ECE/TRANS/WP.29/2007/24
5 April 2007

Предложение по дополнению 9 к поправкам серии 04 к
Правилам № 16 (Крепления ремней безопасности)

Представлено Рабочей группой по пассивной безопасности (GRSP)

"Приложение 8

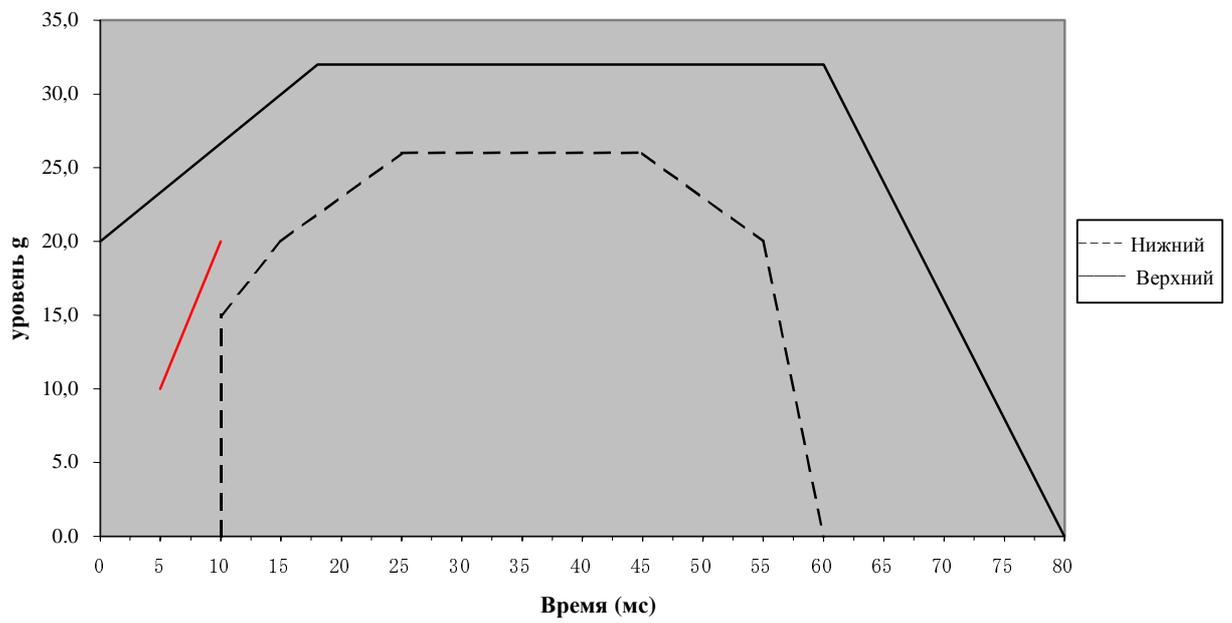
Приложение 8 изменить следующим образом:

КООРДИНАТЫ КРИВОЙ ЗАМЕДЛЕНИЯ ИЛИ УСКОРЕНИЯ ТЕЛЕЖКИ
В ЗАВИСИМОСТИ ОТ ВРЕМЕНИ

Во всех случаях калибровочные и измерительные процедуры должны соответствовать процедурам, определенным в международном стандарте ISO 6487 (2002 год); измерительное оборудование должно соответствовать спецификации каналов данных при классе частотных характеристик (КЧХ) 60.

Дополнительный сегмент (см. пункт 7.7.4.2) применяется только к ускоряющим салазкам".
